Enquête Publique

du 15 janvier au 16 février 2024

portant sur le projet de création et gestion d'un
crématorium sur la commune de Cranves-Sales.

I - Rapport du Commissaire Enquêteur

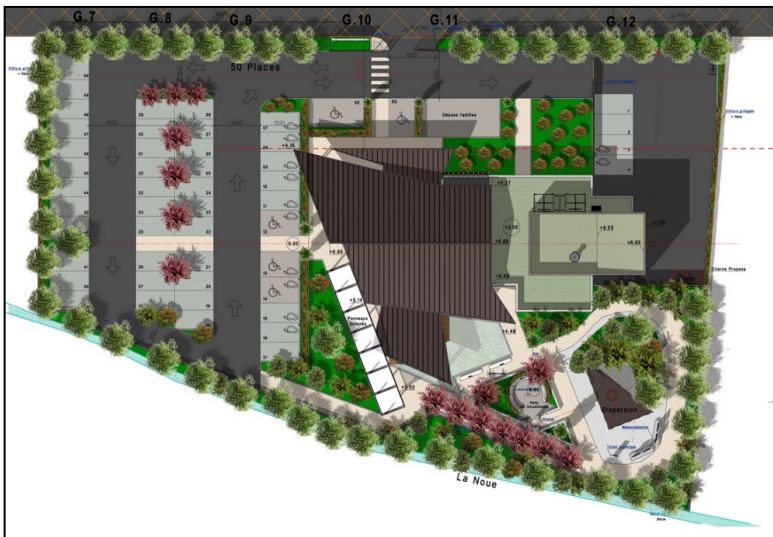
Enfin, je me demande comment les familles actuelles et les futures prendront le projet du crématorium en face de l'école comme quelque chose de positif.

Il aurait été opportun peut-être de changer l'implantation en fonction de personnes autour.

Sur la limite Est du projet (c'est-à-dire du côté de l'école Montessori), le crématorium disposera d'un jardin cinéraire paysager où les familles pourront venir se recueillir en toute tranquillité.

Dans ce secteur, il est prévu un puits de dispersion, surmonté d'une toiture, protégé des vents : voir image de synthèse ci-dessous (extrait de la pièce 13 du dossier d'enquête publique).

L'espace cinéraire est totalement masqué et situé dans un écrin de verdure.

La végétation existante sera préservée au maximum et renforcée par de nouvelles plantations de manière à compléter cet écran visuel.
